**Avis sur le projet d'installation
d'une centrale photovoltaïque au sol à Varize-Vaudencourt (57)
porté par la société BOREAS**

Nom du pétitionnaire	BOREAS
Commune	Varize-Vaudencourt
Département	Moselle (57)
Objet de la demande	Demande de permis de construire une centrale photovoltaïque au sol
Date de saisine de l'Autorité environnementale	07/04/2026

Figure 3: Plan de masse du projet

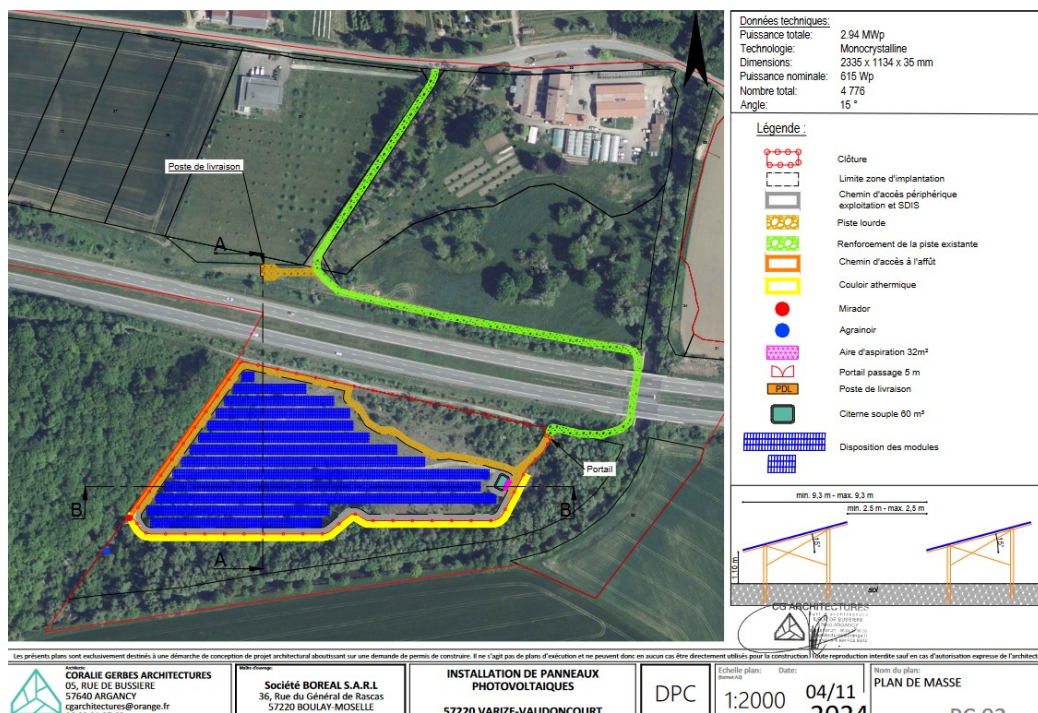
Concernant les risques d'incendie en forêt qui s'accroissent avec le changement climatique, l'Ae relève que le dossier ne précise pas la largeur de la bande pare feu servant de zone tampon entre les lisières boisées et les installations photovoltaïques. Pour ce type d'installation, les SDIS préconisent une distance minimale de 25 à 50 m.

L'Ae recommande au pétitionnaire de maintenir une distance minimale de 50 m pour la bande pare feu par rapport aux lisières boisées.

L'Ae observe que les deux zones humides ne sont pas évitées par le projet. La superficie totale des zones humides est de 0,25 ha, cette valeur étant supérieure au seuil réglementaire de 0,1 ha, le projet doit être soumis à déclaration au titre de la rubrique 3.3.1 de la

L'Ae recommande au pétitionnaire de préserver les zones humides.
